No.	高浜 1－熱時効－ 3	事象：2相ステンレス鋼の熱時効
質 問	<p>(別冊-1ポンプ-2 1次冷却材ポンプ-14頁)</p> <p>ケーシングの熱時効に係る現状保全の具体的内容（ケーシングと配管の溶接部の超音波探傷検査の内容（方法、判断基準及び結果を含む）、ケーシング内面全体の内面確認の内容（方法、判断基準及び結果を含む）等を含む、ケーシング本体が溶接構造の場合はその検査結果を含む）を提示すること。</p>	
回 答	<p>1次冷却材ポンプケーシングに対しては、供用期間中検査としてケーシングと配管の溶接部の超音波探傷検査（添付1）およびケーシング内面全体の目視確認（添付2）を実施し、またケーシング本体の溶接部に関して（添付3）も有意な欠陥のないことを確認しています。</p> <p>現状保全の方法を以下に示します。</p> <p>ケーシングと配管の溶接部 点検方法：超音波探傷検査（供用期間中検査） 判定基準：維持規格（JSME S NA1 2008）に基づき実施 点検結果：結果良好です。</p> <p>ケーシング内面全体 点検方法：目視検査（供用期間中検査） 判定基準：維持規格（JSME S NA1 2008）に基づき実施 点検結果：結果良好です。</p> <p>ケーシング本体の溶接部 点検方法：浸透探傷検査（供用期間中検査） 判定基準：維持規格（JSME S NA1 2008）に基づき実施 点検結果：結果良好です。</p>

関西電力株式会社 高浜発電所
第1号機 第27保全サイクル
定期事業者検査要領書

熱時効スクリーニングフロー

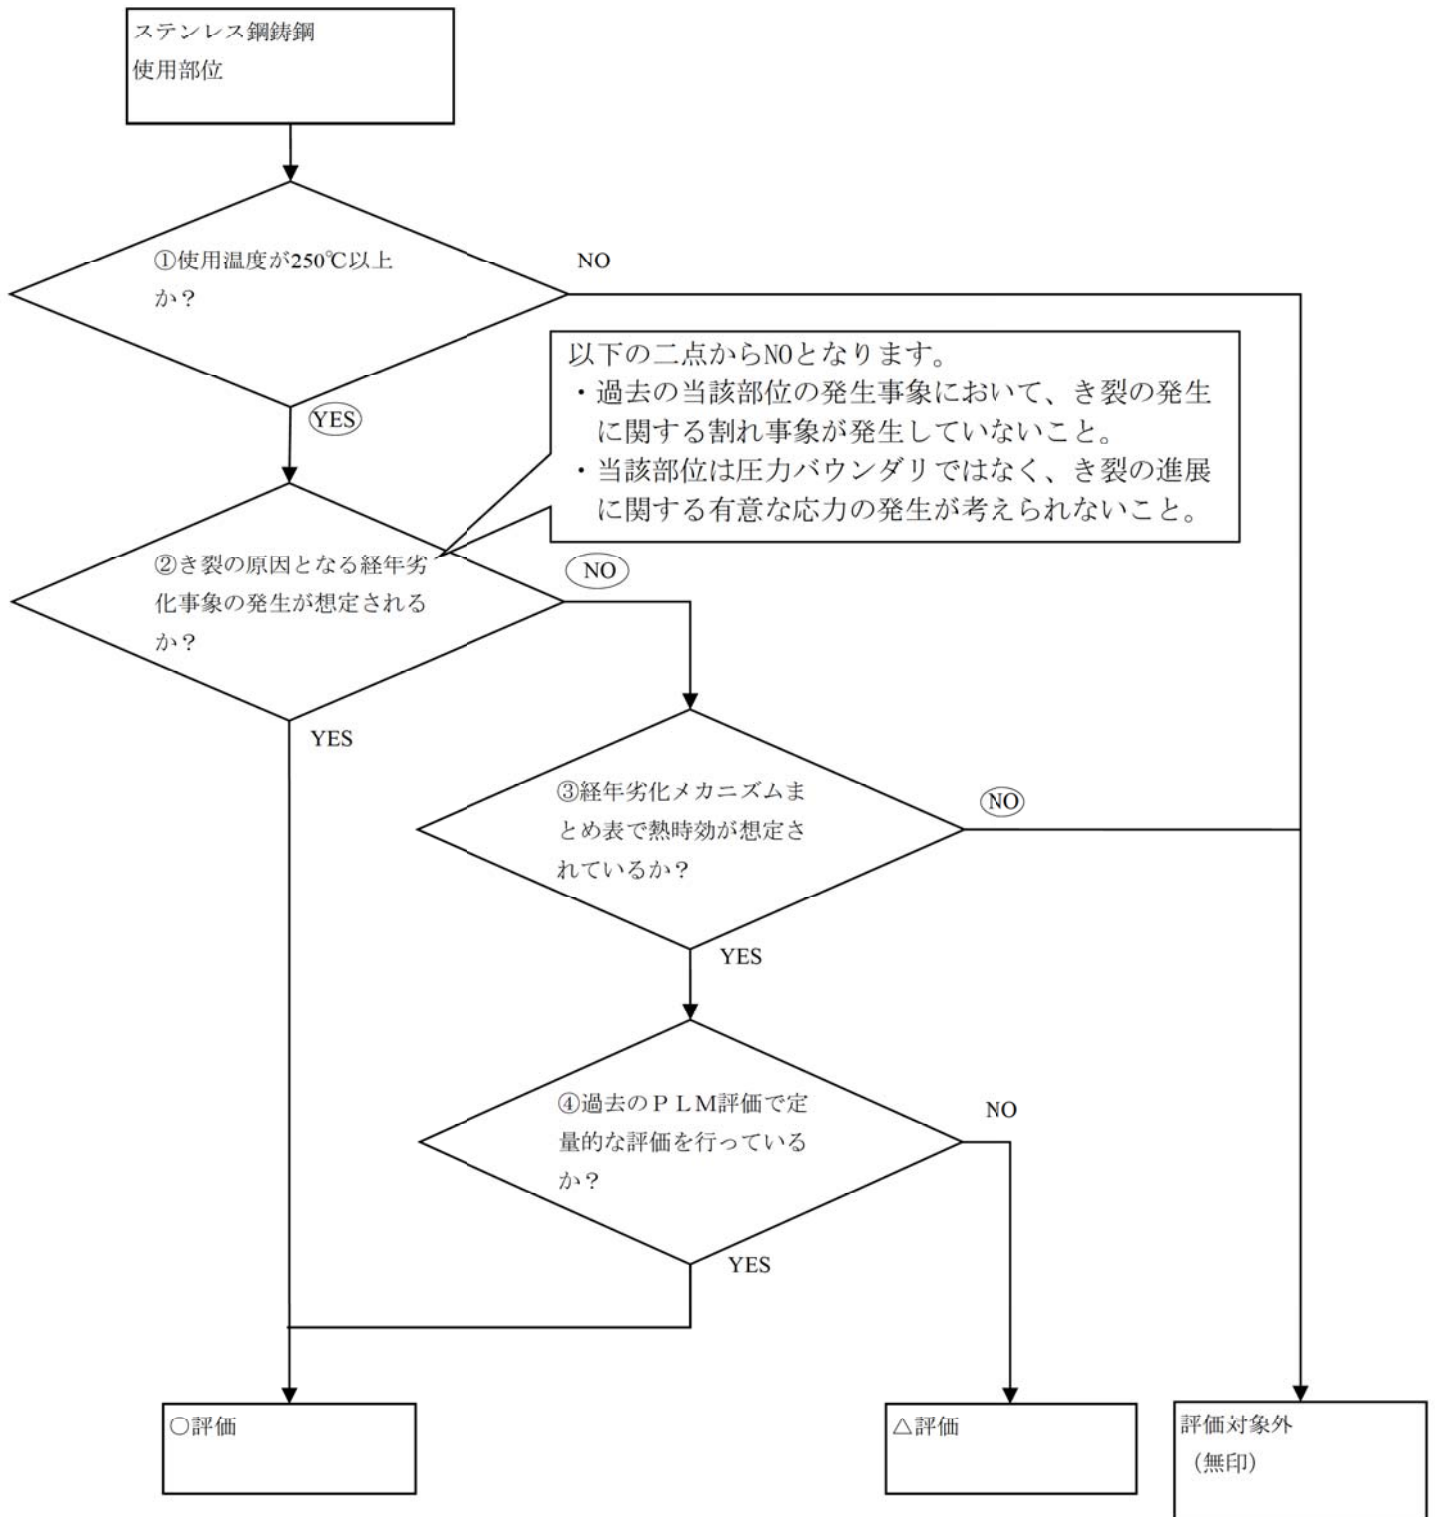
No.	高浜 1－熱時効－ 8 rev1	事象：2相ステンレス鋼の熱時効
質 問	<p>(別冊-10タービン設備-1高圧タービン-4, 5, 7, 15頁) 翼環について熱時効への対応の記述がないことの原因（技術的根拠を含む）を示すこと。</p>	
回 答	<p>翼環については、高経年化技術評価書での評価結果の通り、き裂の発生原因となる経年劣化事象が想定されず、かつ経年劣化メカニズムまとめ表で熱時効が想定されていないため熱時効の評価を行っていません。</p> <p>なお、熱時効評価に対する抽出の考え方を添付に示しますが、翼環については①→②→③→評価対象外と判断しています。</p>

図1 冷温停止状態維持に必要な設備抽出フロー

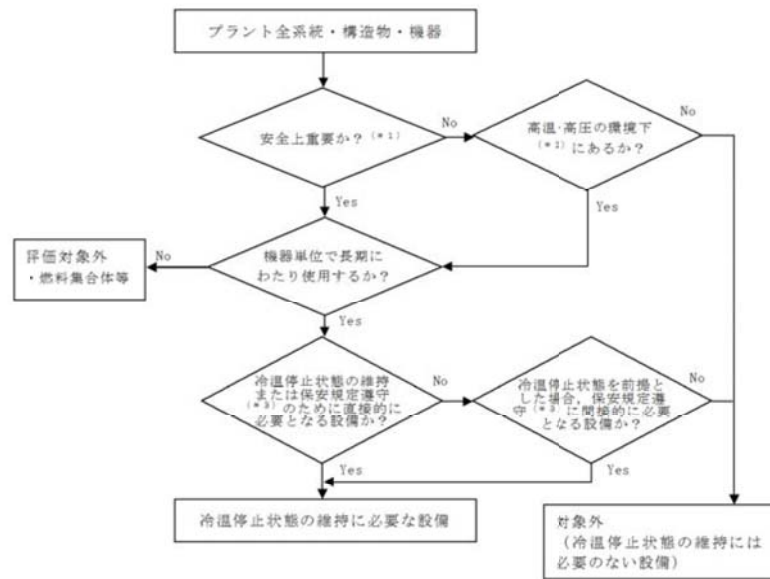
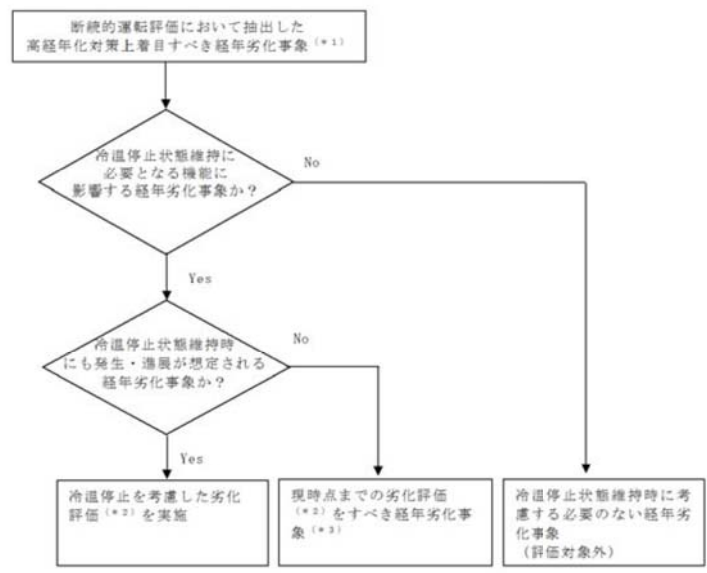
No.	高浜 1－耐震－ 2	事象：耐震
質 問	<p>(別冊-16耐震) 既に認可された冷温停止状態が維持されることを前提にした耐震安全性評価との相違点を整理し提示すること。</p>	
回 答	<p>冷温停止版では、冷温停止状態維持に必要なない設備（図 1 参照）、及び冷温停止状態維持に考慮する必要のない経年劣化事象（図 2 参照）については耐震評価を実施していませんが、今回の評価ではこれらを対象としています。具体的に追加で実施している耐震評価の対象は、以下 1～5 に示すとおりです。</p> <p>なお、今回の評価では、屋内機器の基礎ボルトの全面腐食に対し、技術評価側で、過去の点検で腐食が認められておらず高経年化対策上着目すべき経年劣化事象ではないと評価していることから耐震評価を実施せず、屋外機器の基礎ボルトの全面腐食に対してのみ耐震評価の対象としています。また、評価用地震動については冷温停止版では、「旧 S s (5 5 0 g a 1)、S 2 の大きい方（ただし、基礎ボルトは S s 評価のみ）」としていましたが、今回の評価では、「新 S s (7 0 0 g a 1 + 漸層波)」としています。</p> <ol style="list-style-type: none"> 1. 熱交換器：胴板等の腐食(流れ加速型腐食) <ul style="list-style-type: none"> 湿分分離加熱器 第 1 低圧給水加熱器 第 2 低圧給水加熱器 第 3 低圧給水加熱器 第 4 低圧給水加熱器 2. 容器：中性子照射による関連温度上昇（うち P T S 評価） <ul style="list-style-type: none"> 原子炉容器 3. 配管：母管の内面からの腐食(流れ加速型腐食) <ul style="list-style-type: none"> 低温再熱蒸気系統配管 第 3 抽気系統配管 第 4 抽気系統配管 グラント蒸気系統配管 復水系統配管 ドレン系統配管 4. 炉内構造物：バッフルフォーマボルトの照射誘起型応力腐食割れ及び制御棒クラスタ案内管の摩耗 <ul style="list-style-type: none"> 制御棒（挿入性） 5. タービン設備：母管の内面からの腐食(流れ加速型腐食) <ul style="list-style-type: none"> 主蒸気入口管
